Objet : RE: instruction SDIS du permis de construire Step du Tilleul

Dispositions prises concernant la défense incendie sur la future Step du Tilleul :

station d'épuration du Tilleul (76)

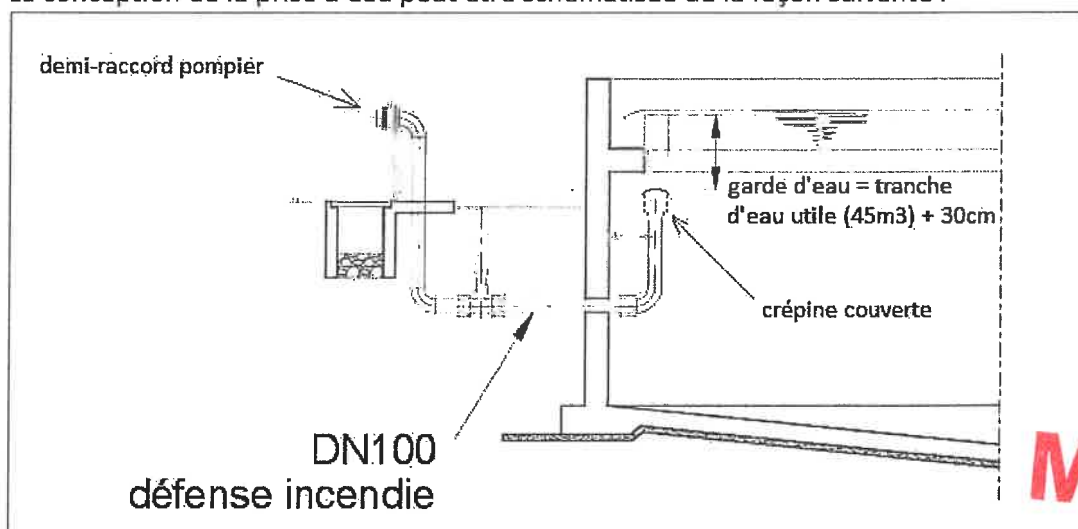
La solution proposée est conforme au RDDECI76.

Il conviendra cependant de s'assurer des points suivants :

- Installation d'une crépine en bout de colonne d'aspiration ;
- Mettre en place une solution technique empêchant des matières de rentrer dans la colonne d'aspiration (crépine tête en bas, coiffage de crépine, ...) ;
- Mettre en place une solution technique permettant de mettre hors gel la partie de colonne à l'air libre (clapet de vidange en pied de colonne, isolation de la colonne,...).

Il a été convenu qu'une prise « Pompier » avec un bouchon en inox 316L sera installée au niveau du clarificateur (bassin situé en position 10 sur le plan masse de la Step fourni dans le dossier de permis de construire), de façon à pouvoir utiliser le volume d'eau claire comme réserve en cas d'incendie.

La conception de la prise d'eau suivra les préconisations de la fiche technique B9 issue des recommandations RDDECI du SDIS 76 (fournie aux entreprises en annexe du CCTP). Cette prise d'eau sera placée au plus près de la voie de circulation interne et signalée de façon à être visible depuis l'entrée sur le site.

Le volume disponible demandé par le SDIS est de 45 m³ ; ce qui correspond dans le cas de notre bassin (de 10.20m de diamètre utile) à une tranche d'eau d'environ 55 cm. Il convient d'ajouter une marge de 30cm, tel que préconisé dans la fiche B9 citée plus haut. La crépine sera alors à plus d'un mètre au-dessus de fond du bassin, ce qui répond là encore à la fiche B9.

La crépine sera verticale mais coiffée afin d'éviter la sédimentation de matière en suspension dans la canalisation.

La colonne remontant au raccord pompier sera mise hors gel.
